Plan Local d'Urbanisme intercommunal de Rennes Métropole

# A - RAPPORT DE PRÉSENTATION

**Modifications envisagées sur le territoire des communes  
Noyal-Châtillon-sur-Seiche**

Modification n°2 : dossier soumis à enquête publique

### 3. Mettre en œuvre le Schéma Directeur Vélo - liaison secondaire Noyal le Hil/Chantepie

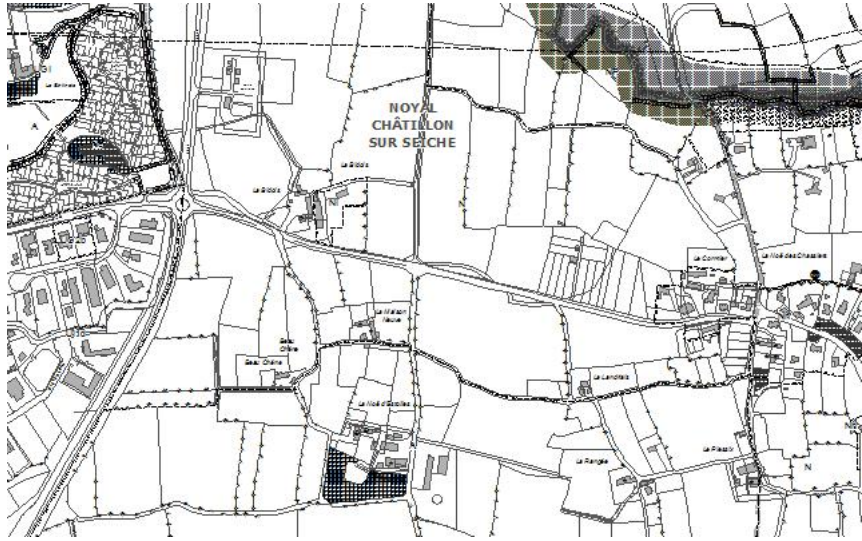
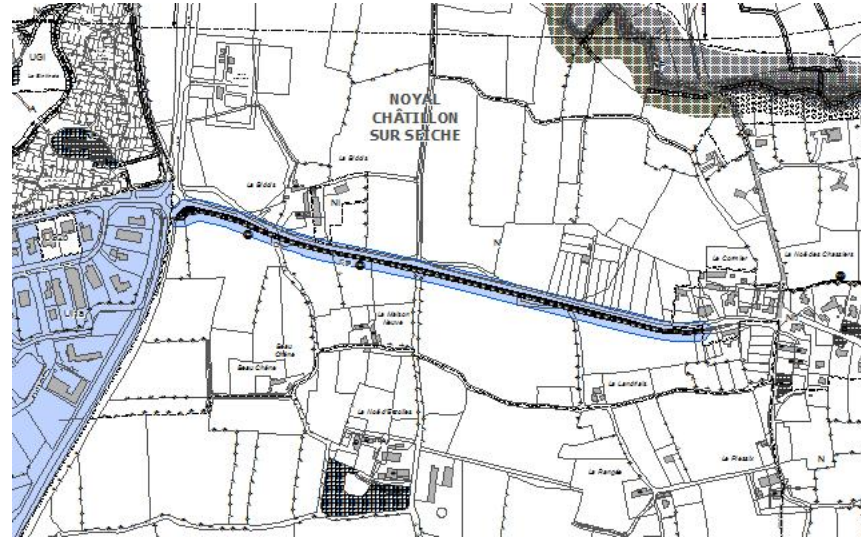
La modification consiste à créer un emplacement réservé en rive sud de la voie communale 301.

Afin de permettre à terme la réalisation du Schéma Directeur Vélo de Rennes Métropole, notamment sur la liaison entre la commune de Noyal-Châtillon-sur-Seiche et la commune de Chantepie, une disposition réglementaire est mise en œuvre dans le règlement graphique du PLUi pour en garantir la faisabilité. Cet emplacement réservé permet d'éviter la réalisation de tout projet qui viendrait bloquer cette future voie cyclable.

## 5. Mettre en valeur les abords de l'église Saint-Léonard

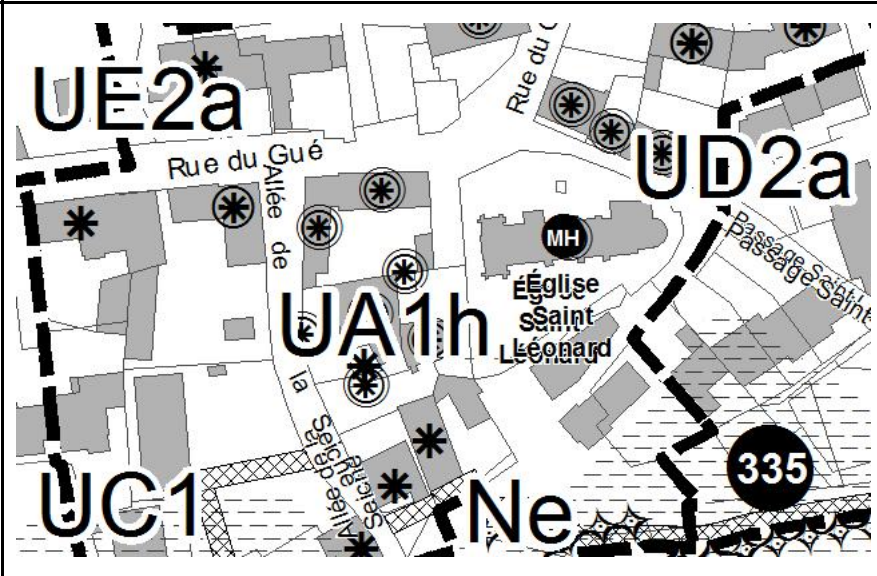
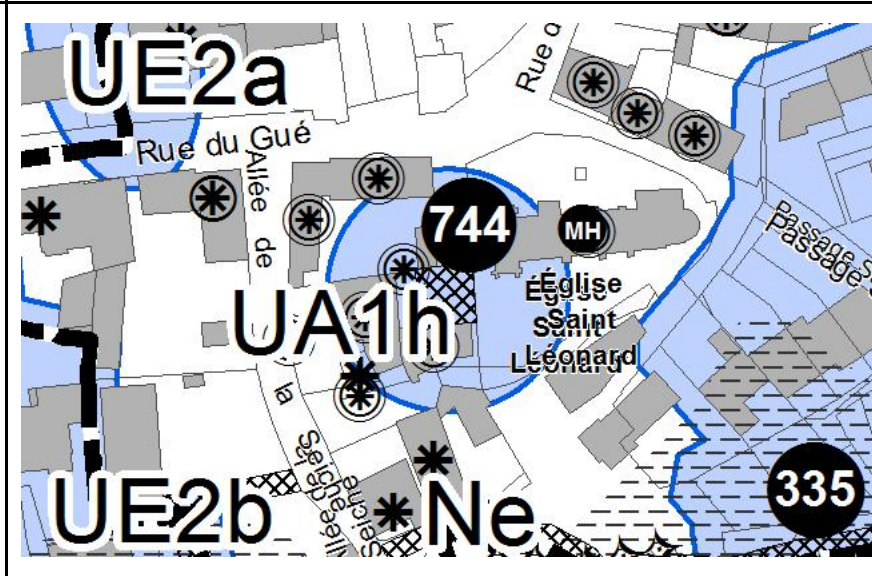
La modification consiste à créer un emplacement réservé sur la parcelle en face de l'église.

Dans un contexte de renouvellement urbain, et de mise en valeur de ce patrimoine communal remarquable, un parvis pourra être aménagé devant l'église. Pour se faire, une maîtrise foncière par la collectivité de cet espace est nécessaire pour permettre de futurs aménagements.

## 6. Adapter les règles de clôtures sur la rue Marguerite Duras

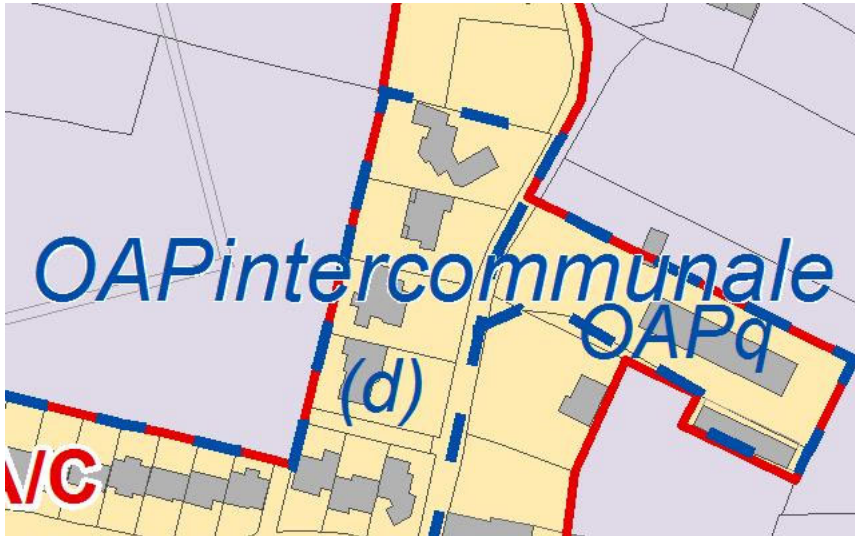
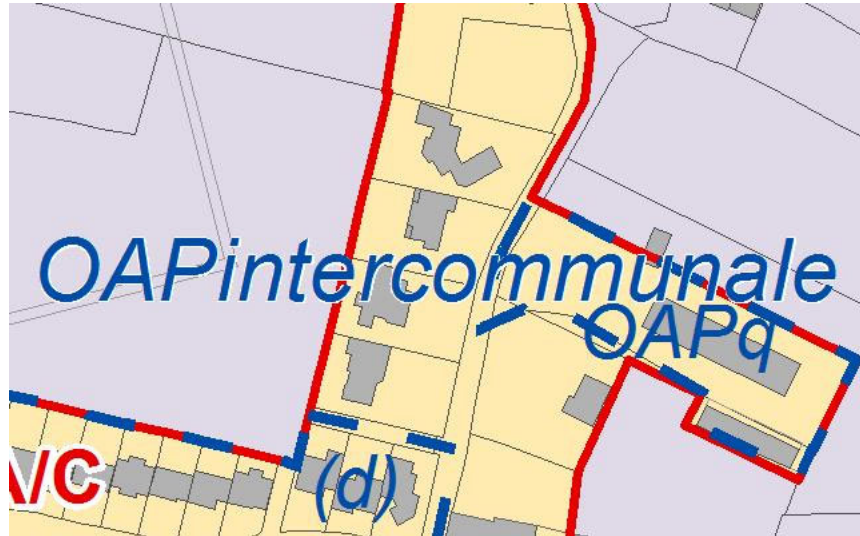
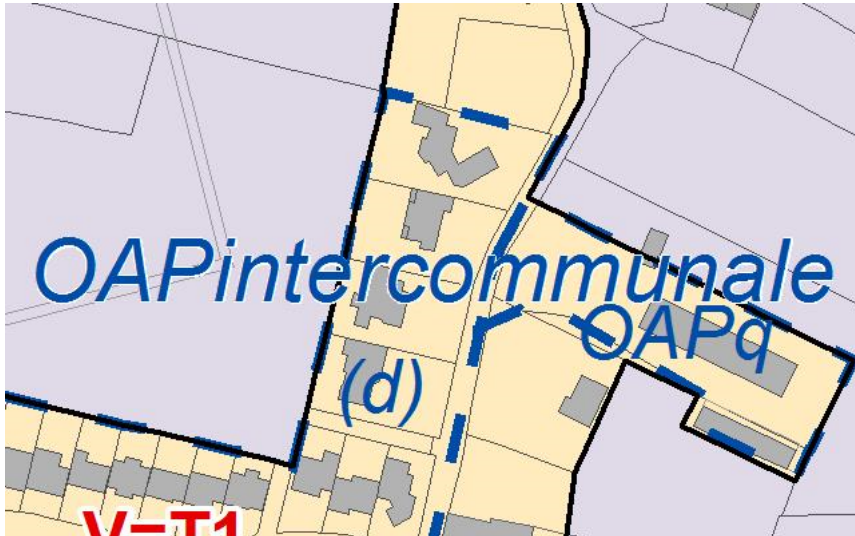
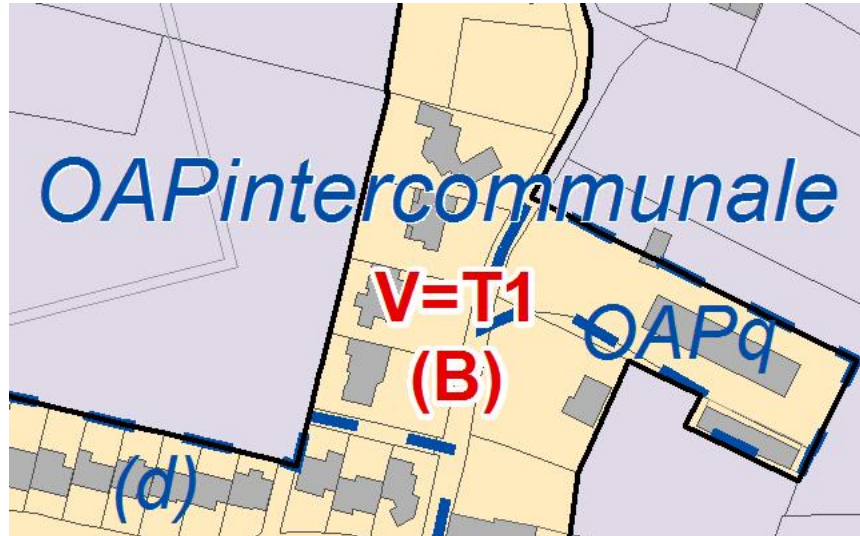
La modification consiste à diminuer le périmètre du plan de détail 206-01 et 206-02 pour retirer ce secteur non concerné par les prescriptions de la ZAC sur la question des clôtures.

Le secteur retiré n'est pas concerné par les prescriptions de la ZAC sur la question des clôtures. Le périmètre du plan de détail est donc adapté en conséquence.

## 7. Maitriser les évolutions du secteur de l'Orangerie

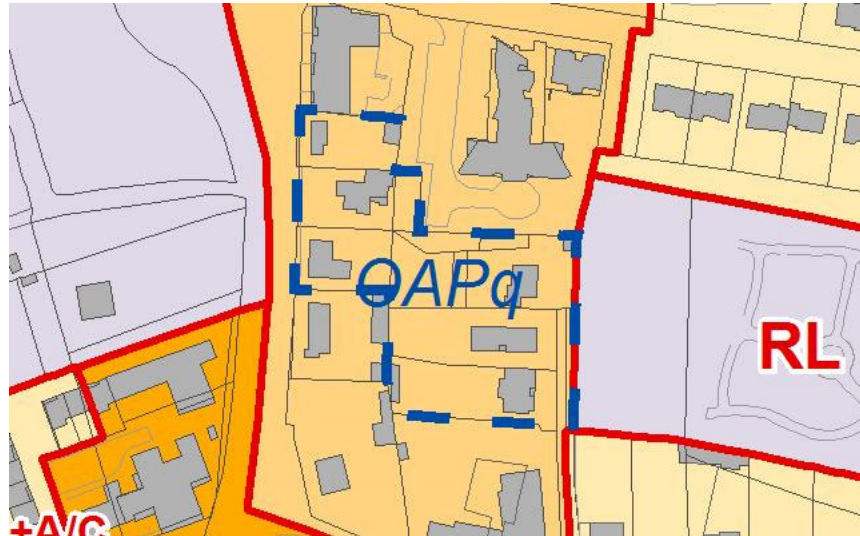
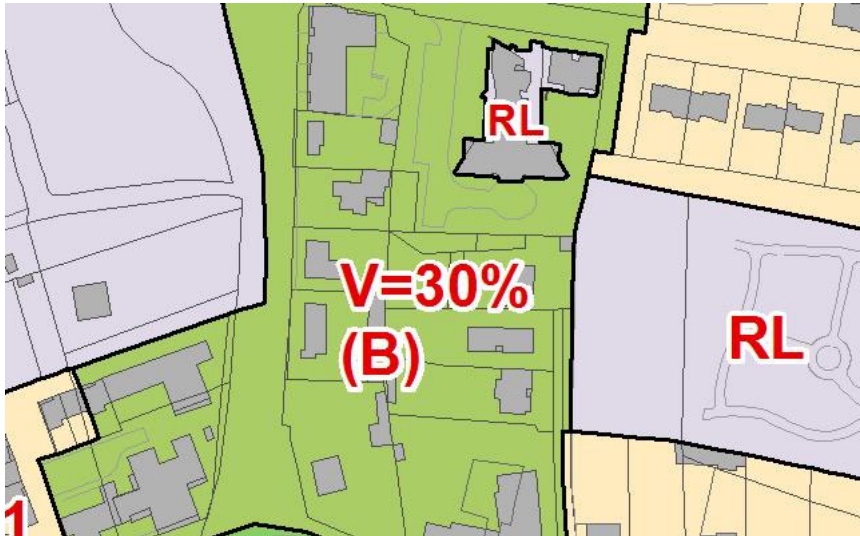
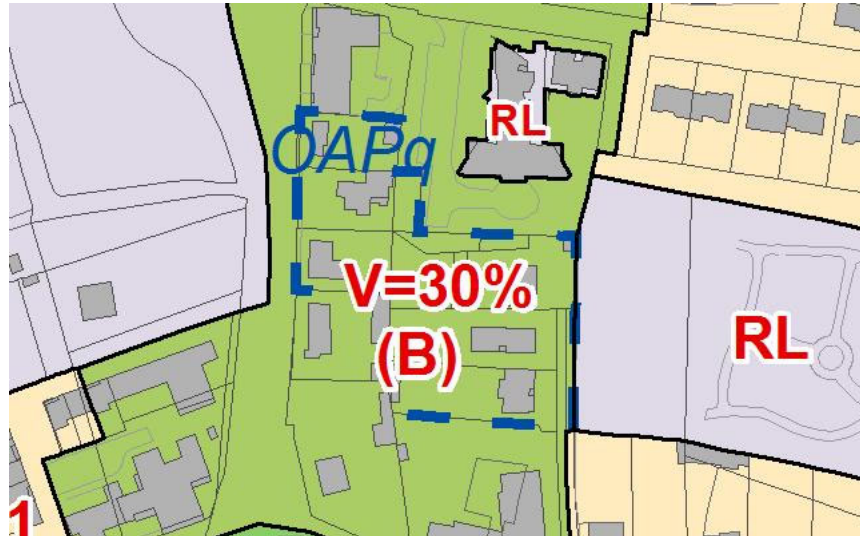
La modification consiste à créer un nouveau sous-secteur dans l'OAP centre-ville, nommé Orangerie 1. Les principes d'accès, de recul, d'alignement et d'espaces verts y sont définis.

Il s'agit de fixer les principes de continuités viaires et piétonnes ainsi que la constructibilité à l'échelle de l'îlot, dans le cadre d'un potentiel projet immobilier de renouvellement urbain sur le secteur.

## 8. Préserver les vues sur le grand paysage le long de la RD34

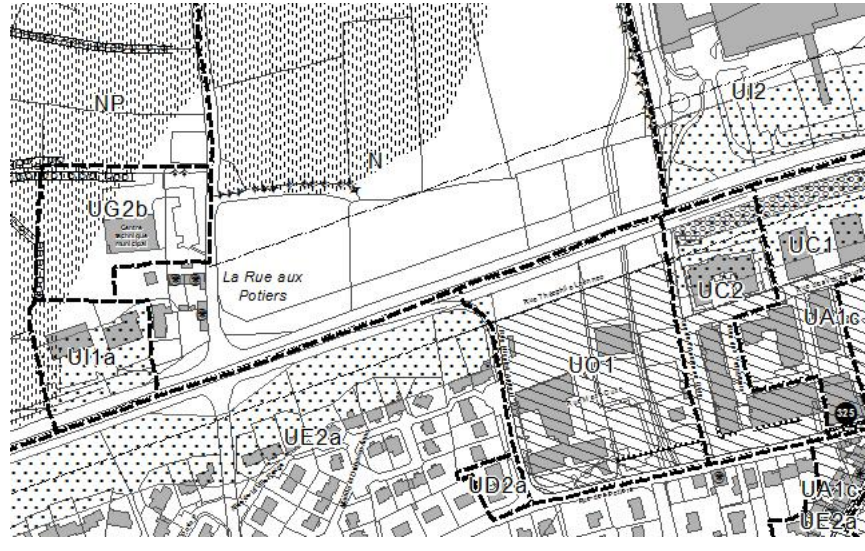
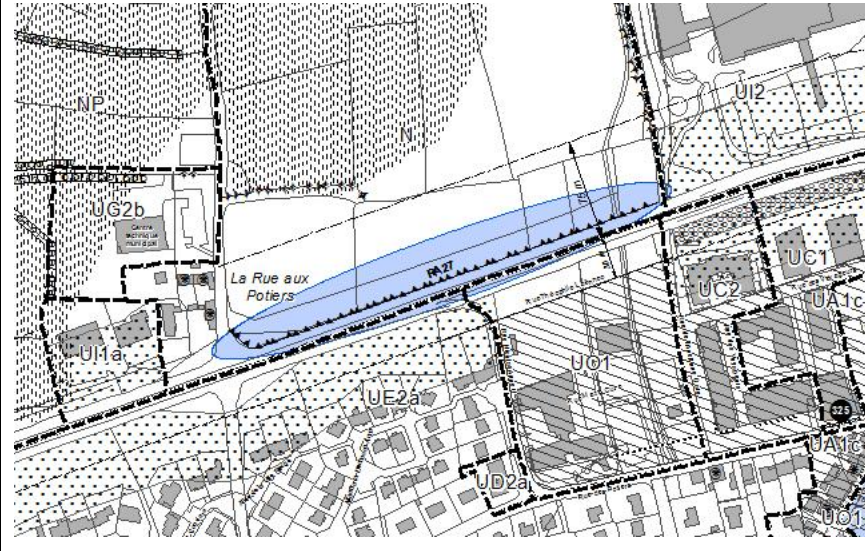
La modification consiste à créer une nouvelle règle architecturale particulière le long de la RD 34.

En cohérence avec les dispositions du SCOT et afin de garantir la préservation des vues sur le grand paysage au nord de la RD34, il convient de mettre en place une règle architecturale particulière permettant de maîtriser les gabarits des futurs projets de constructions sur le secteur.

## 9. Autoriser la création d'attique le long de la rue de Rennes

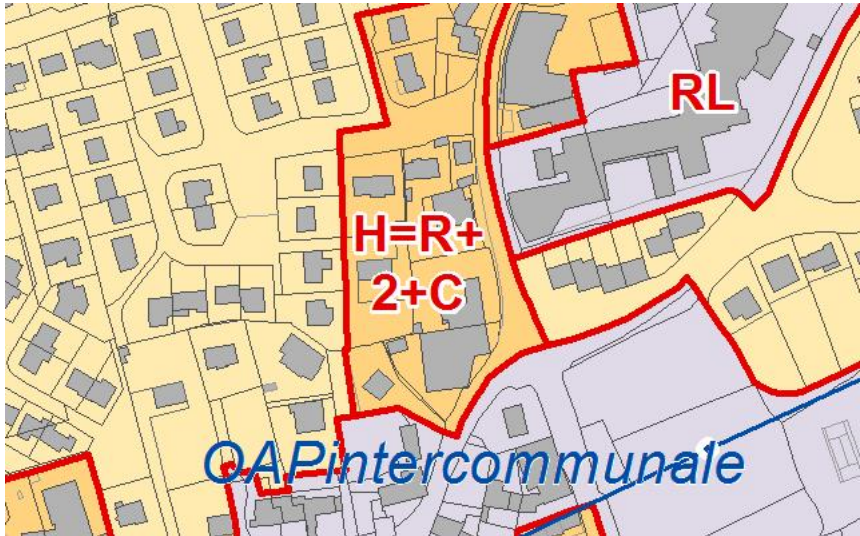
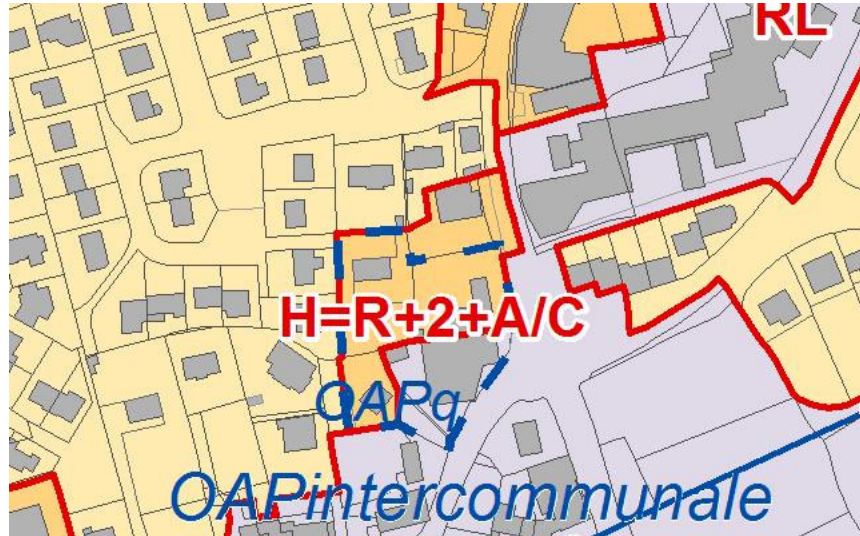
Sur le secteur délimité en zonage UA1c, il s'agit de permettre la création d'attiques en complément des combles.

Au regard des différents projets de renouvellement urbain présentés jusqu'alors et afin de permettre une expression architecturale des projets plus libres sur les parties sommitales, le plan thématique des hauteurs est adapté en conséquence.

## 10. Permettre une densification douce de l'ilot rue du Moulin

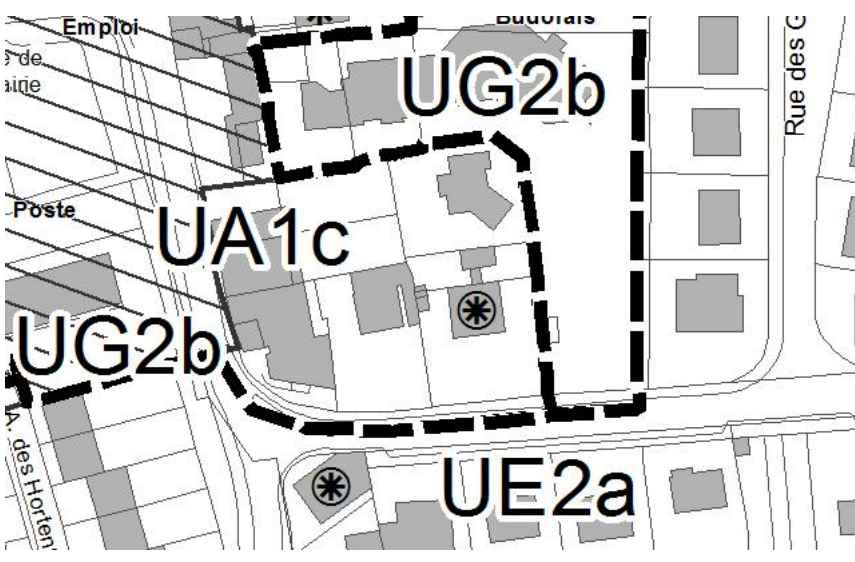
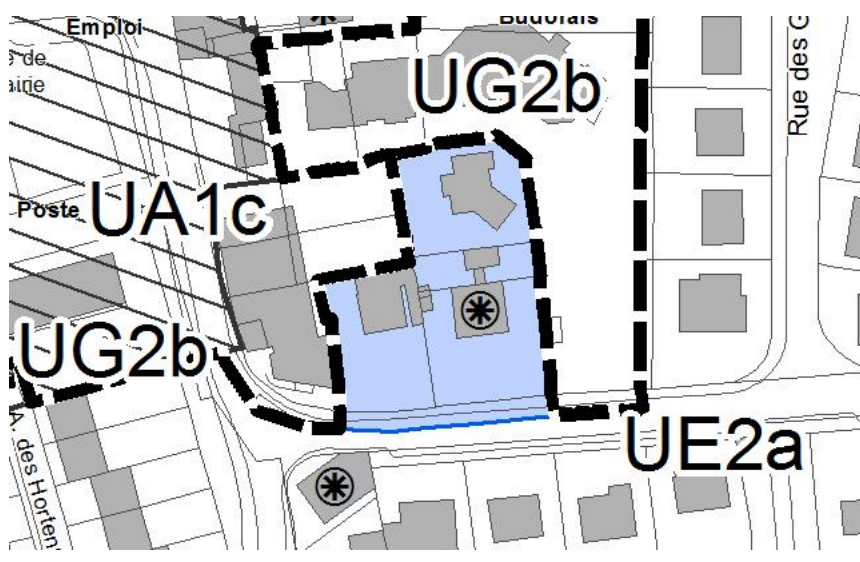
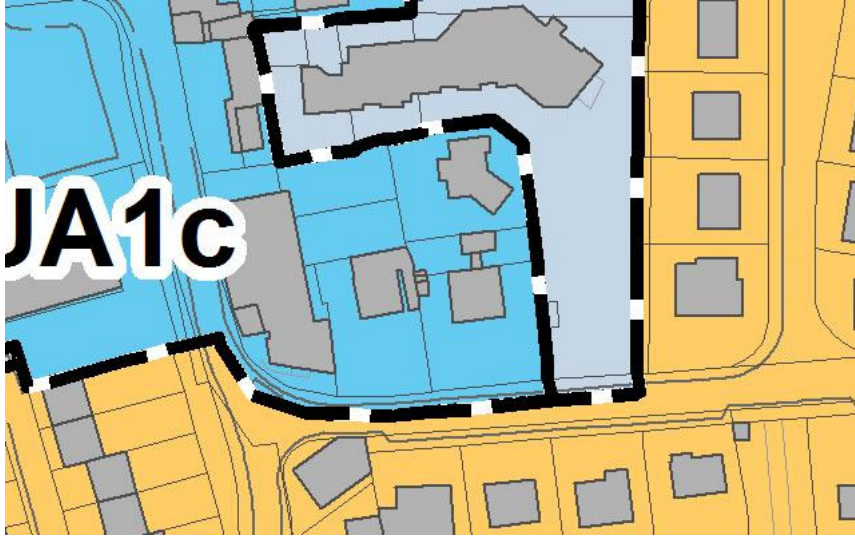
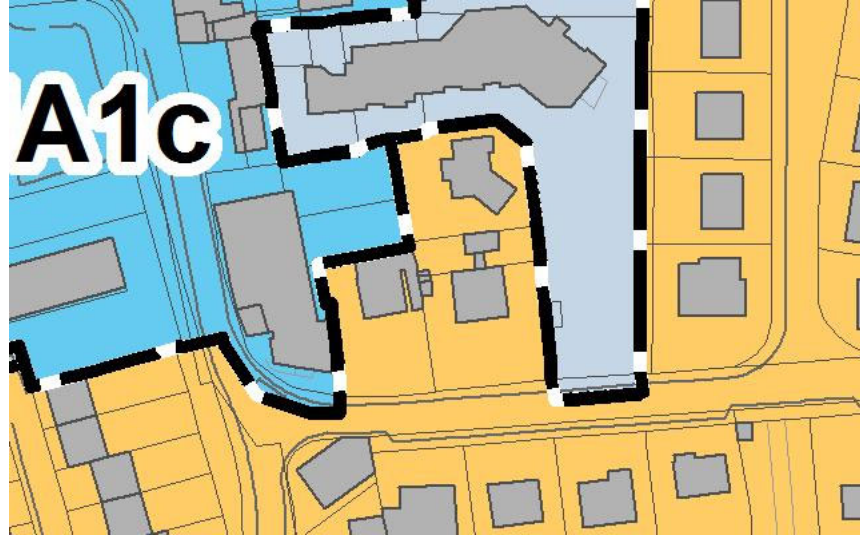
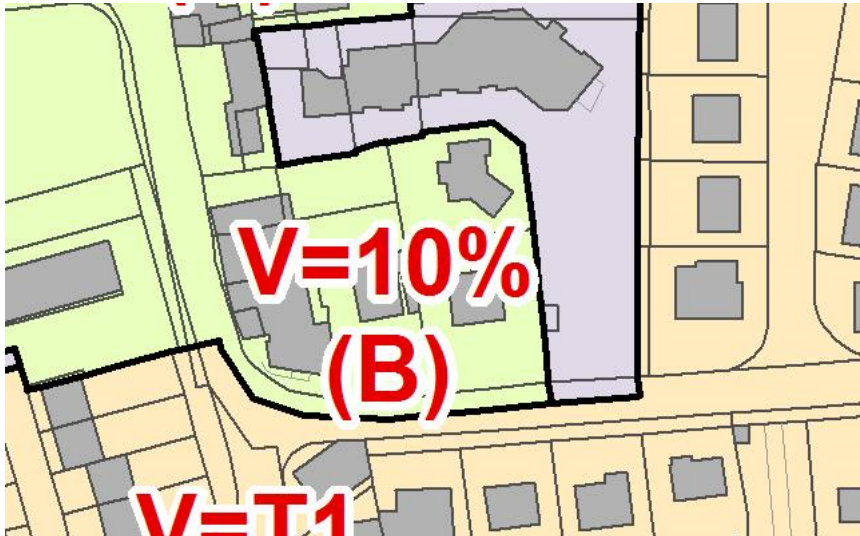
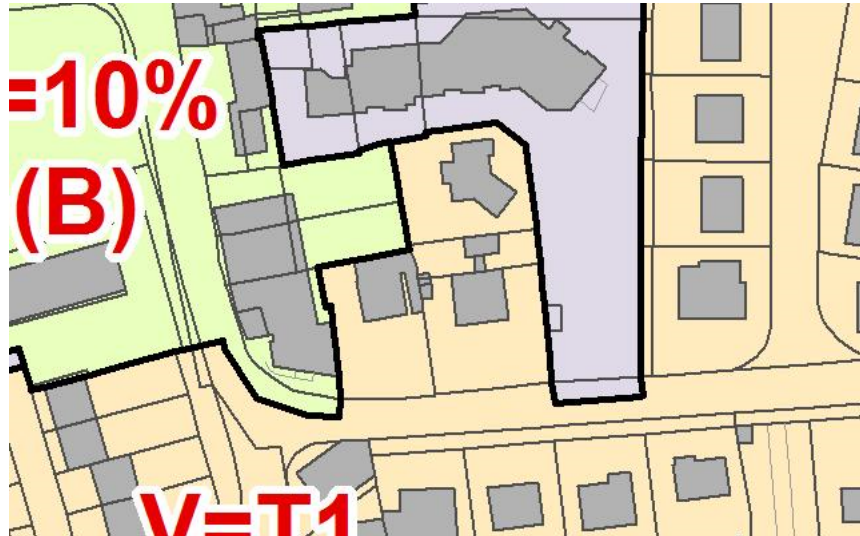
- le zonage de UA1c vers UE2a
- le plan thématique des hauteurs de R+2+C à R+1+A/C
- le plan thématique de coefficient de végétalisation de V=10% à V=T1(B)

Il s'agit de gérer les évolutions du secteur afin de conserver une morphologie urbaine d'habitation individuelle, notamment au regard de l'immeuble collectif à proximité tout en préservant des espaces verts en cœur d'ilot.
